Aufhebung Bebauungsplan Nr. 3 „Neuordnung der Innenstadt“ der Stadt Coesfeld

Aufhebung des Bebauungsplanes „Neuordnung der Innenstadt“

Aufhebung Bebauungsplan Nr. 3 „Neuordnung der Innenstadt“ der Stadt Coesfeld

ATVh-Bez.: Kein aktiver Auftrag		ATVh-Nr.: Kein aktiver Auftrag	
TI NL	West		
PTI	Münster		
ONB	Coesfeld	AsB	1
Bemerkung:		VsB	
		Name	Klaus.Flothkoetter@telekom
		Datum	01.03.2018
		Sicht	Lageplan
		Maßstab	1:1000
		Blatt	1

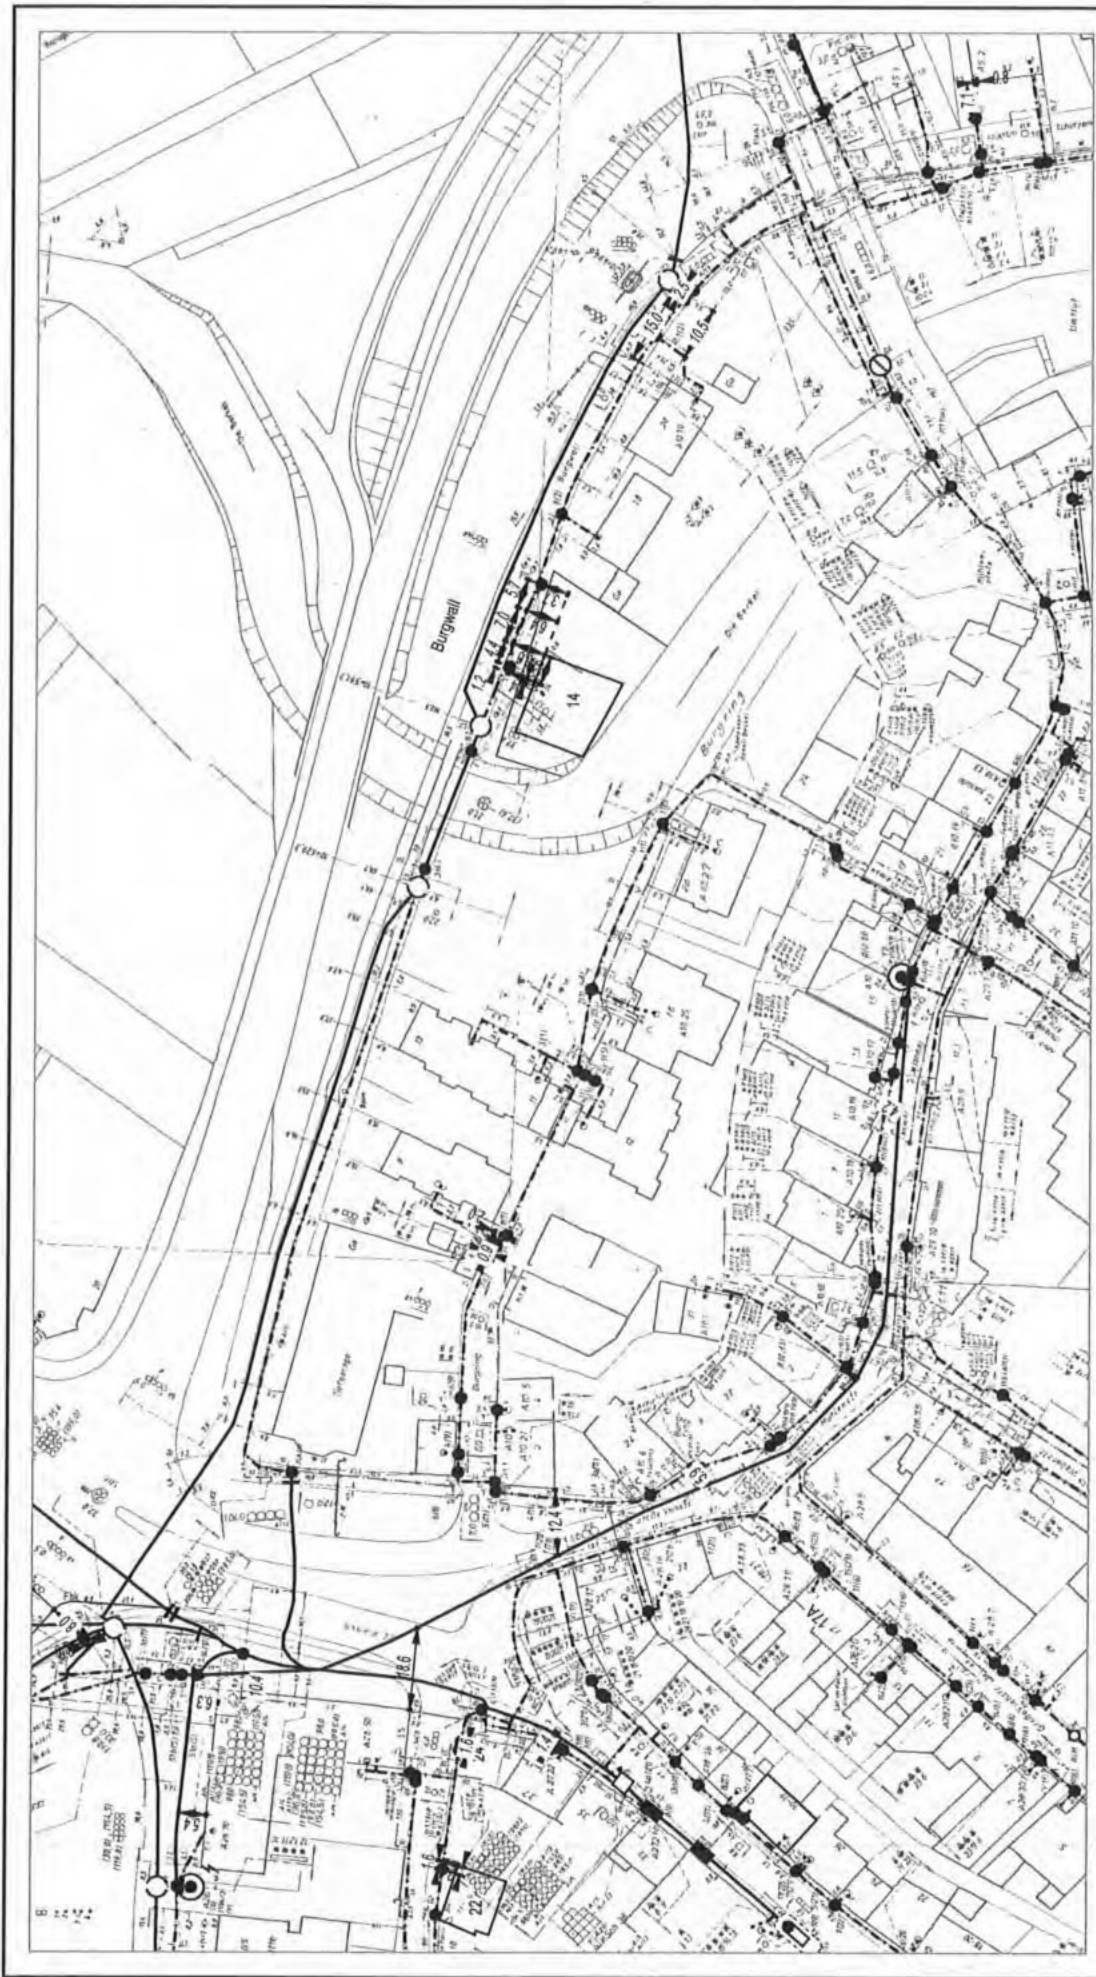
Im Planbereich befinden sich Telekommunikationslinien der Telekom, die aus den beigefügten Lageplänen ersichtlich sind. Diese versorgen die vorhandene Bebauung. Die Belange der Telekom - z. B. das Eigentum der Telekom, die ungestörte Nutzung ihres Netzes sowie ihre Vermögensinteressen – sind betroffen.

Ich gehe davon aus, dass die Telekommunikationslinien unverändert in ihrer Trassenlage verbleiben können. Der Bestand und der Betrieb der vorhandenen Telekommunikationslinien müssen weiterhin gewährleistet bleiben.
